改善箇所説明図

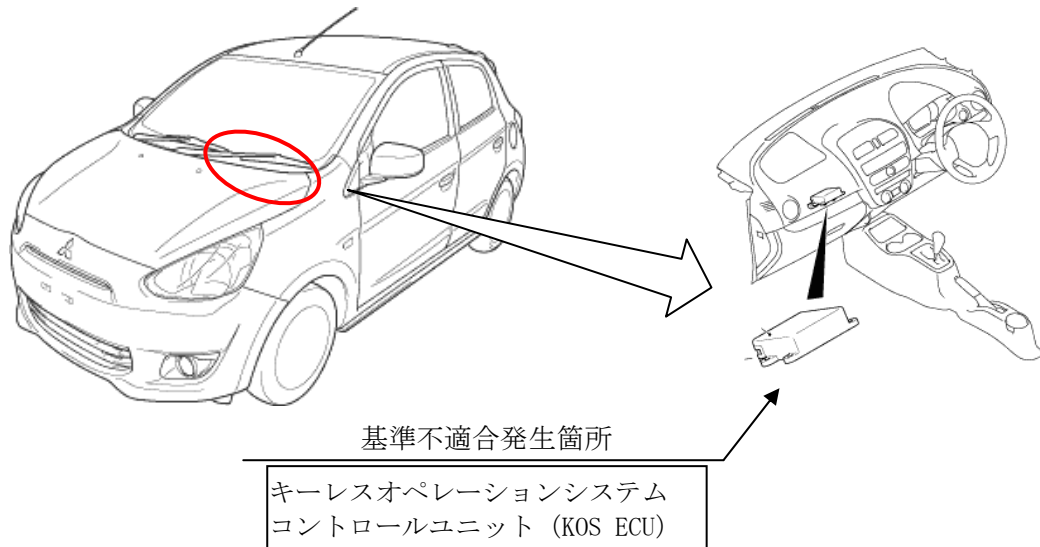
キーレスオペレーションシステムコントロールユニット (KOS ECU^{*1}) において、内部のリセット IC^{*2}の製造不良により、極低温時にリセット IC が誤作動し、KOS ECU のマイコンが停止状態になることがある。そのため、エンジンが始動できない、ドアおよびテールゲートが施錠・開錠できない、ならびにステアリングが固定・解除できないおそれがある。

全車両、KOS ECU を良品に交換する。

識別：助手席側ドアチェックのドア側取付ボルト（上側）頭部に、白または黄色のペイントを塗布する。
